第32回検査制度の見直しに関するワーキンググループ 議事次第(案)

**伊方3号機の内部事象
出力運転時レベル1PRAの
適切性の確認結果と
PRAモデルの修正箇所の提示**

1. PRAモデルの確認とPRAモデルの整備フロー

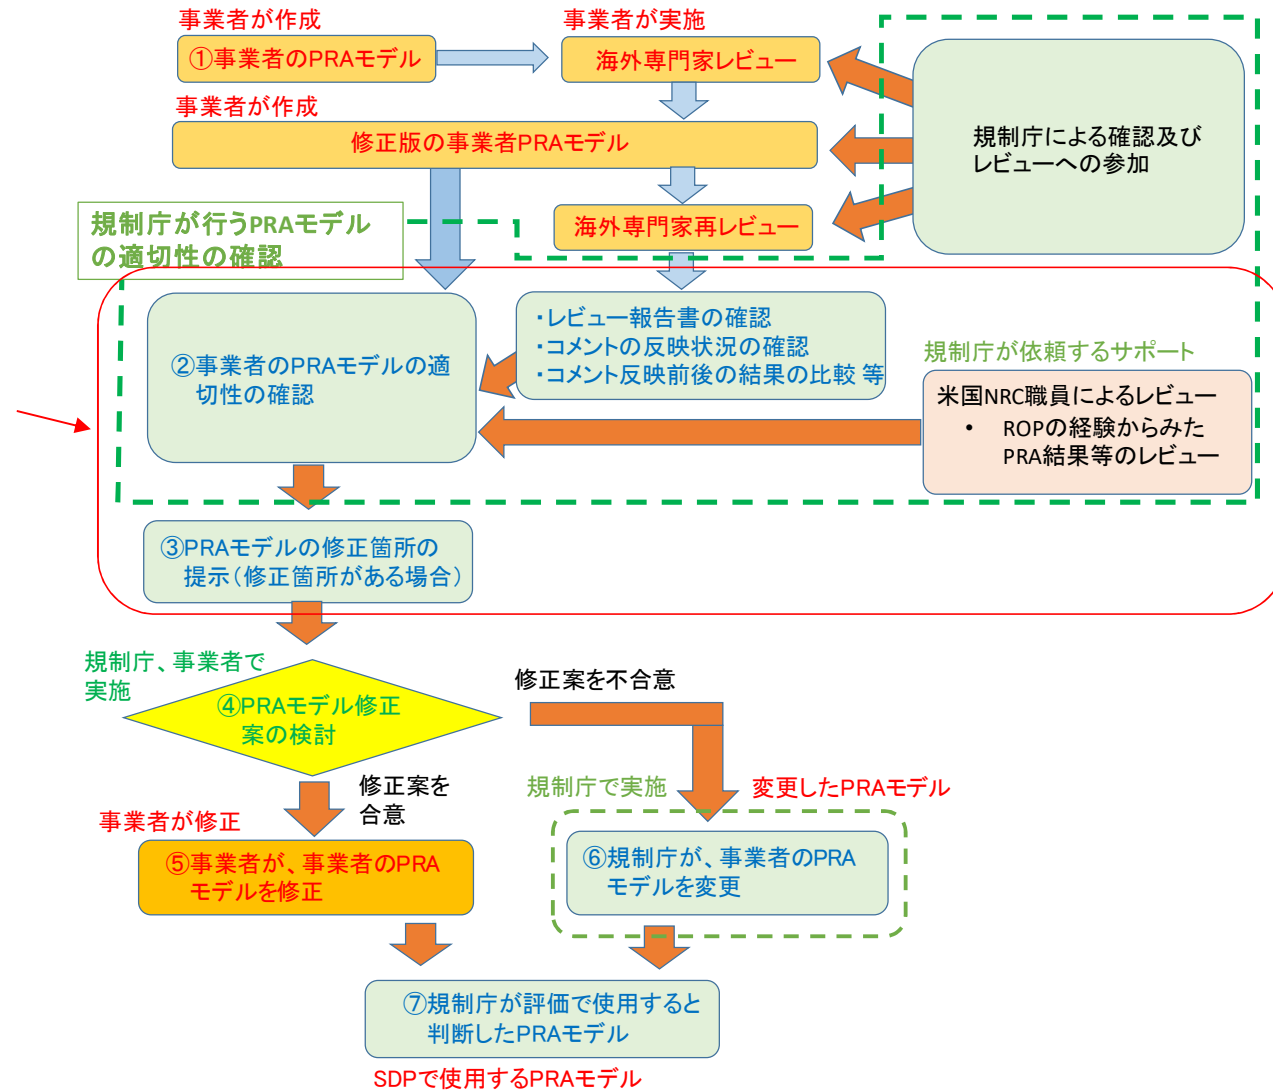
伊方3号機のPRAモデルの確認が終了し、修正箇所を提示（本資料）

- PRAモデルは、モデルの仮定の設定、対処設備のモデル化等適切に実施されていた。
- ただし、3個の要修正箇所及び3個の中長期的な改善箇所*がある。

- 修正する前のPRAモデルを原子力規制検査で使用する際は、今後修正することを踏まえ、評価に際して留意する。
